INFORME

En data 31/08/21 fan noves mostres de l'ampolla de 250 ml.

INFORME DIMENSIONAL AMPOLLA 250 ml TITANARTS						
TOLERÀNCIA 0.2 mm	ALTURA TOTAL	AMPLE COS		Ø INT. COLL	Ø EXT. COLL	Ø ROSCA
PLÀNOL	139.5 mm	67.0 mm	40.5 mm	21.8 mm	24.0 mm	27.32 mm
PRODUCCIÓ 12/02/2021	139.60 mm	67.47 mm	40.68 mm	21.66 mm	24.13 mm	27.60 mm
18/02/21	139.86 mm	67.13 mm	40.74 mm	21.64 mm	24.04 mm	27.56 mm
25/02/21	139.64 mm	67.07 mm	40.75 mm	21.67 mm	24.04 mm	27.56 mm
31/08/21	139.65 mm	66.97 mm	40.53 mm	21.63 mm	24.22 mm	27.55 mm

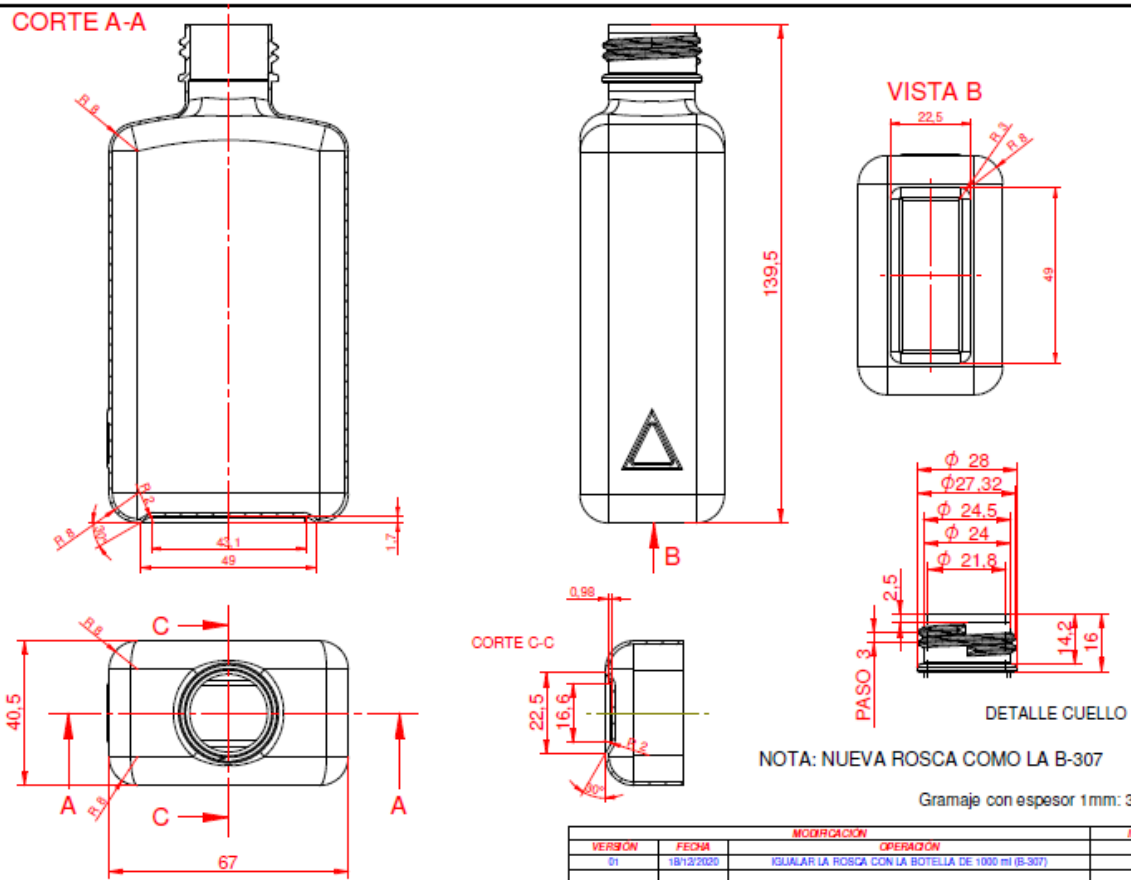
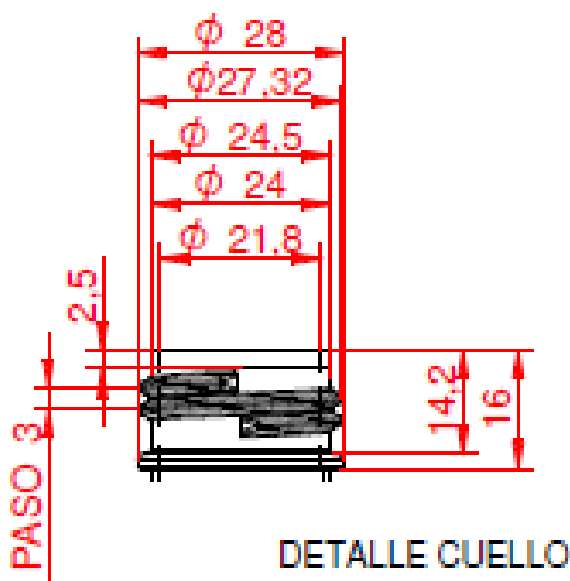
L'estanqueïtat : NO OK boca coll mes curta i arremangada.

El pes de l'ampolla: de les proves d'avui, es mes alt

Conclusió:

NOK,

Controlar pes

Controlar boca del coll es mes baixa i esta arremangada no fa estanqueïtat

Parlat amb Joan Ribalta, son les primeres i que amb el funcionament de la màquina, el pes s'ha d'estabilitzar.
